**Verslag huishoudelijke elektrische installatie op laagspanning en zeer lage spanning****Algemeen:**

Referentie: 012-20260915-04	Datum controle: 15/09/2026
Keurder: 012

Eigenaar: Onbekend	EAN-code: 541448820071600268
Adres installatie: Gustaaf Peetersstraat 51/0001 2520 - Ranst	Nummer teller(s): 1SAG110082909
Distributienetbeheerder installatie: Fluvius	
Datum uitvoering installatie: ☐ Vóór 01/10/1981 ☒ Tussen 01/10/1981 en 01/06/2020 ☐ Vanaf 01/06/2020	
Type: ☒ Wooneenheid ☐ Niet-huishoudelijk ☐ PV ☐ Batterij ☐ Laadpaal

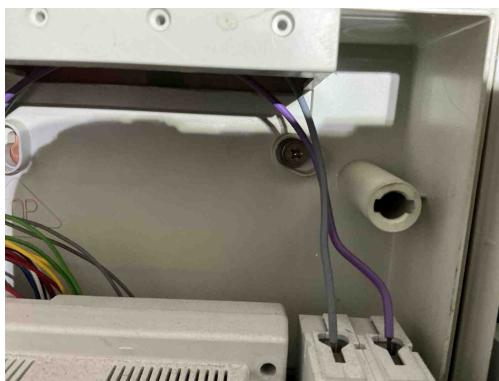
Inbreuk(en):

B17 - De voedingsspanning is niet op elk bord vermeld (Boek 1: 3.1.3.3).
Opmerking: Oa bord 1,2

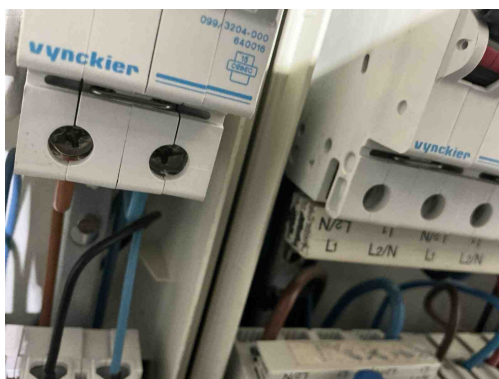
T21 - Het elektrisch materieel is niet geplaatst volgens de voorschriften van de fabrikant/ regels van goed vakmanschap . (Boek 1: 1.4.1.3)

Opmerking: Oa ophang vijzen niet afgedekt bord 1,2 , kamgeleider niet afgedekt bord 1,2

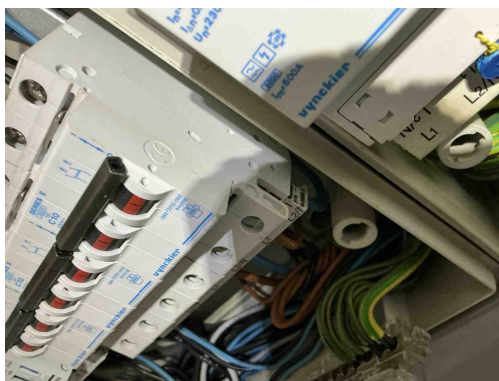
T21 - Het elektrisch materieel is niet geplaatst volgens de voorschriften van de fabrikant/ regels van goed vakmanschap . (Boek 1: 1.4.1.3)

Opmerking: Oa ophang vijzen niet afgedekt bord 1,2 , kamgeleider niet afgedekt bord 1,2

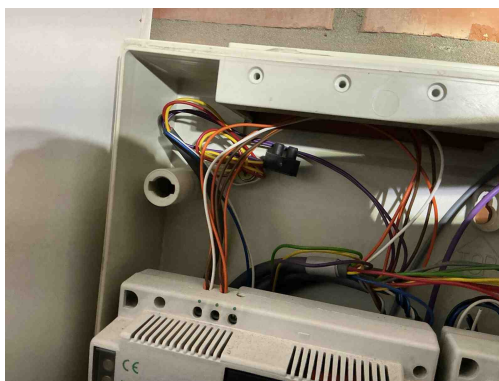
T21 - Het elektrisch materieel is niet geplaatst volgens de voorschriften van de fabrikant/ regels van goed vakmanschap . (Boek 1: 1.4.1.3)

Opmerking: Oa ophang vijzen niet afgedekt bord 1,2 , kamgeleider niet afgedekt bord 1,2

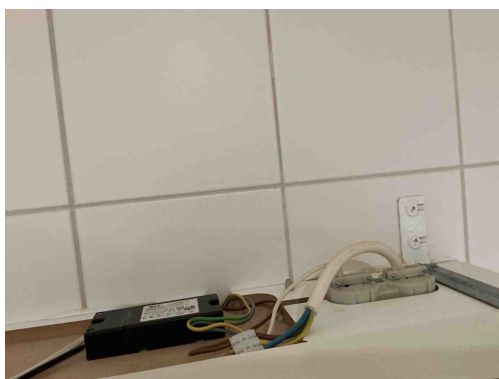
C35 - Er zijn doorverbindingen gemaakt met lusterklemmen; er kon niet aangetoond worden dat deze klemmen geschikt zijn voor de aanwezige spanning, stroom en draadsectie en dat ze "CE" zijn (Boek 1: 1.4.2.1.).

Opmerking: Oa bord 2,berging ,badkamer

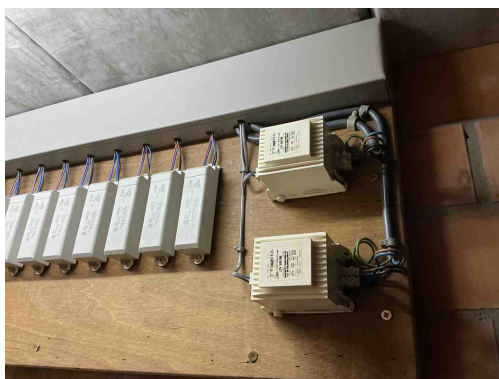
C21 - Het gebruik van geleiders van het type VOB, zonder bijkomende afscherming is niet toegestaan (Boek 1: 5.2.9.6).

Opmerking: Oa berging ,badkamer

C26 - De verbindingen zijn niet gebeurd in borden, in aftakdozen, aan de klemmen van contactdozen, schakelaars of in de verlichtingstoestellen (Boek 1: 5.2.6.1).

Opmerking: Oa berging ,badkamer

C38 - Het gebruikte kabeltype (snoerkabel) voldoet niet aan de specificaties die van toepassing zijn op voedingsleidingen voor vaste installatie (Boek 1: 1.4.2.1, 5.2.6.2).

Opmerking: Oa badkamer

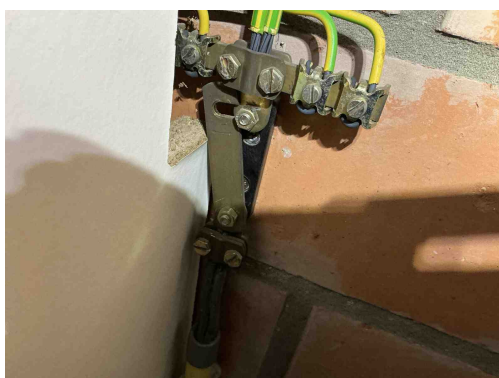
C35 - Er zijn doorverbindingen gemaakt met lusterklemmen; er kon niet aangetoond worden dat deze klemmen geschikt zijn voor de aanwezige spanning, stroom en draadsectie en dat ze "CE" zijn (Boek 1: 1.4.2.1.).

Opmerking: Oa bord 2, berging, badkamer

C21 - Het gebruik van geleiders van het type VOB, zonder bijkomende afscherming is niet toegestaan (Boek 1: 5.2.9.6).

Opmerking: Oa berging, badkamer

C26 - De verbindingen zijn niet gebeurd in borden, in aftakdozen, aan de klemmen van contactdozen, schakelaars of in de verlichtingstoestellen (Boek 1: 5.2.6.1).

Opmerking: Oa berging, badkamer

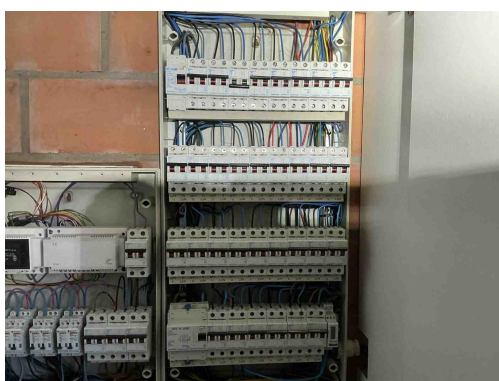
A11 - De aardingsonderbreker is niet op een normale manier bereikbaar (Boek 1: 5.4.3.5).

Opmerking: Oa ik krijg de aardingsonderbreker niet open
